Dotyczy: postępowania o udzielenie zamówienia w trybie przetargu nieograniczonego objętego ustawą Prawo zamówień publicznych pn.: **Dostawa części zamiennych do obudów ścianowych - KW/ZRP dla Polskiej Grupy Górniczej S.A. Oddział Zakład Remontowo Produkcyjny - gr. mat. 295-27-17, nr sprawy: 512501119.**

Zamawiający działając na podstawie art. 135 ust. 2 i 6 odpowiada na wniosek Wykonawcy, zgodnie z poniższym:

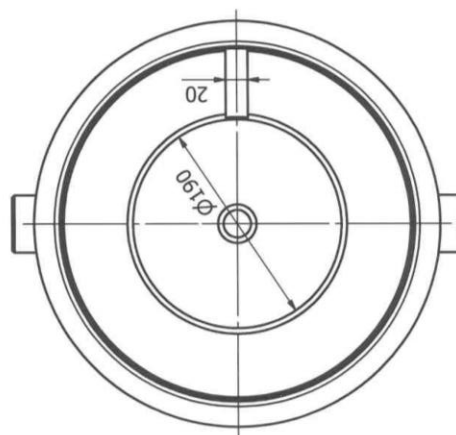
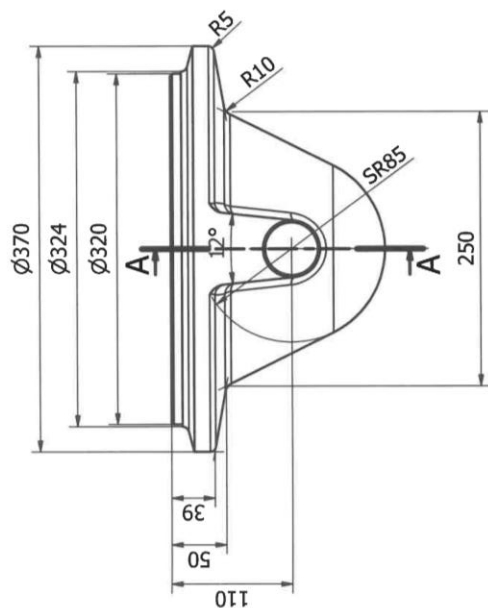
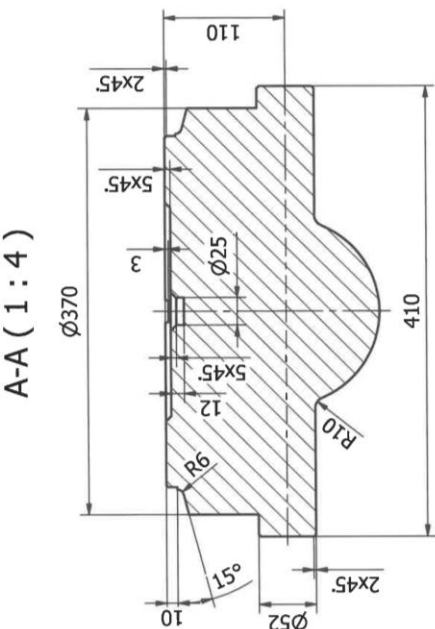
Prosimy o udostępnienie rysunku odlewu dna stojaka.

Prosimy o dopuszczenie alternatywnego wykonania dna stojaka z pręta lub blachy.

Zamawiający informuje, że udostępnia rysunek odlewu dna stojaka na stronie drugiej pisma.

Zamawiający informuje, że dopuszcza wykonanie dna stojaka z pręta lub blachy.
